UNIwersytET w BIAŁYMSTOKU
ul. Świerkowa 20 B
15-328 Białystok

Białystok, dnia 23.06.2020 r.

Uniwersytet w Białymstoku jako Zamawiający działając na podstawie art. 38 ust. 2 ustawy Prawo zamówień publicznych (Dz. U. z 2019 r. poz. 1843 ze zm.) odpowiada na zapytania, które wpłynęły w dniach 08.06.2020 r. - 22.06.2020 r.

przetarg nieograniczony na: „Przebudowę budynku Wydziału Prawa Uniwersytetu w Białymstoku w zakresie wymiany stropów drewnianych na żelbetowe oraz instalacji przy ul. Mickiewicza 1 w Białymstoku na części działki o nr. ewid. geod. gr. 1778 –obręb 11 Śródmieście”

Zapytanie 8

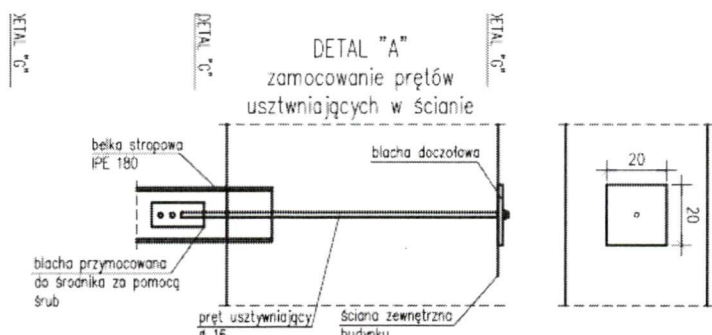
Czy Inwestor przewiduje remont elewacji w miejscach zamocowania prętów usztywniających w ścianach?

Odpowiedź: W miejscu mocowania blach przy projektowanych belkach stropowych stalowych wykonać zakres robót wg wskazań Konstruktora z należytą starannością. Wycięcie istniejącego ocieplenia w minimalnym zakresie i odtworzenie go wraz z zewnętrzną wyprawą tynkarską o kolorze, fakturze i ziarnieniu jak tynk istniejący przylegający.

Uzupełniamy dokumentację projektową Projektu Wykonawczego Architektury o rys. A18 i A19 z zakresem remontu elewacji.
